Reactie Dienstengebouw Huis Doorn – Provincie Utrecht

Betreft : HZ_WABO-21-2824-01 advies rijksmonumenten Dienstengebouw Huis Doorn

Datum : 05 juli 2022
Dossiernummer : UHR22-0173 - 1
Gemeentenummer : HZ-WABO-21-2824 / XXXXXXXXXX
Betreft : monumentenadvies
verduurzaming en herbestemming van het Dienstengebouw naar een museale functie
Langbroekerweg 14
Doorn

Huidige plattegrond van de begane grond met monumentenwaarden, rood is hoog, groen is indifferent.

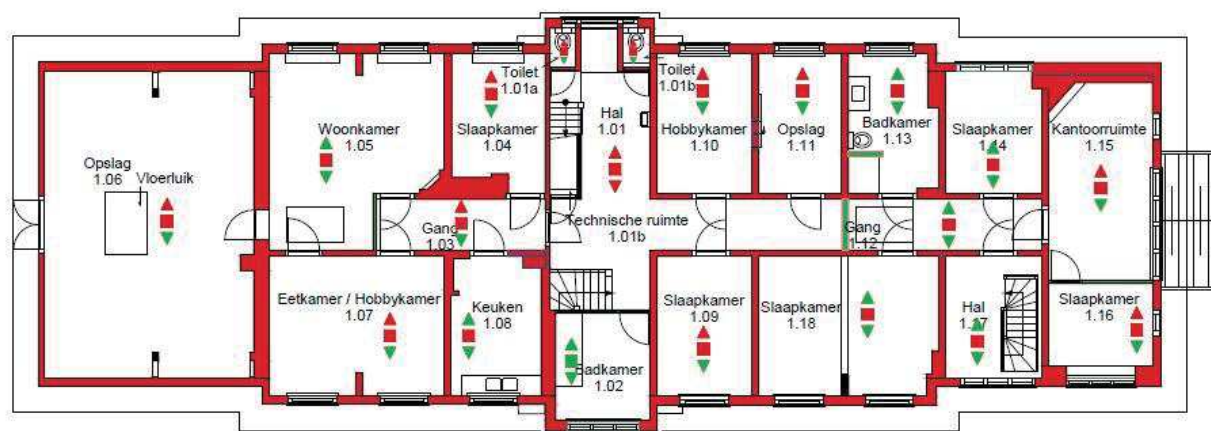
Op de begane grond wordt in de ruimte aan de oostzijde een expositie- en educatiezaal ingericht. Bij verbouwingen na WO II werd onder meer de garage opgedeeld met tussenwanden. Voorgesteld wordt deze wanden, die als een van de weinige onderdelen indifferënt zijn gewaardeerd in de bouwhistorische verkennen, te verwijderen. De ruimtes 0.01 en 0.02 krijgen een nieuwe indeling ten behoeve van een toiletgroep en een nieuwe bordestrap.

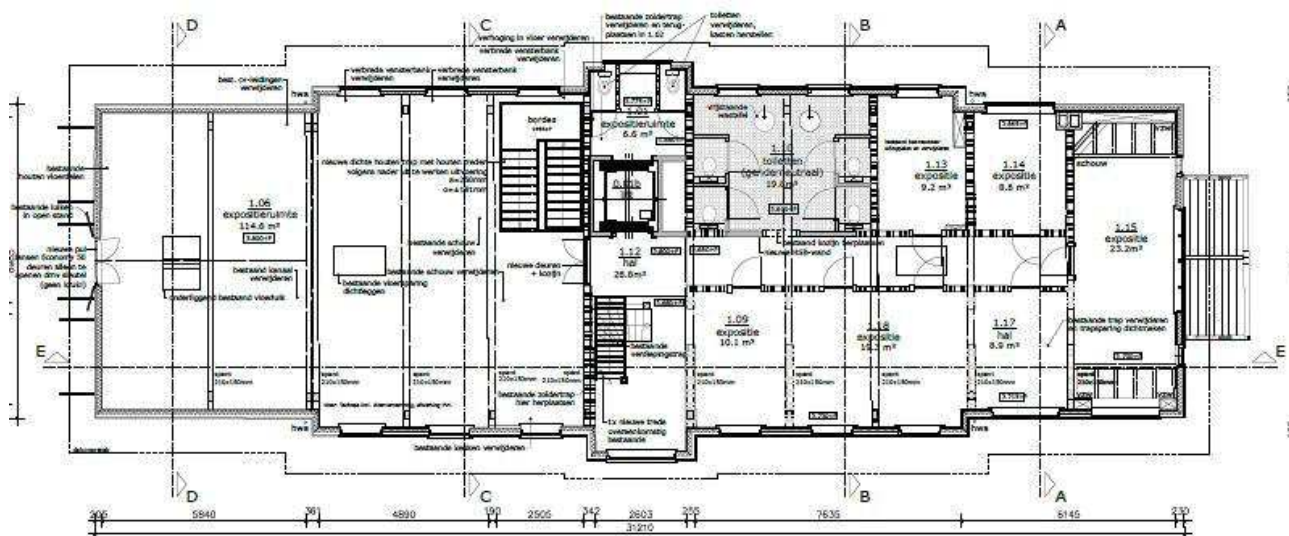
De wand tussen de woonkamer (0.13) en de werkkamer (0.08) wordt weggebroken. Op eerdere plannen bleven pendants aanwezig, die de oorspronkelijke structuur zichtbaar laten. In het voorliggende plan zijn deze achterwegen gelaten en blijft alleen een markering achter op de vloer, wand en het plafond. In de opslagruimte 0.02 komt een toiletgroep, in de aangrenzende ruimte 0.01 wordt de lift ondergebracht.

De liftschacht loopt door tot de zolder. Daartoe wordt op de verdieping de bestaande zoldertrap in ruimte 1.01 verplaatst naar ruimte 1.02, als voortzetting van bestaande trap in de hal aan de noordzijde (0.07). Deze trap is aangebracht in 1998 tijdens een renovatie door Van Hoogevest architecten.
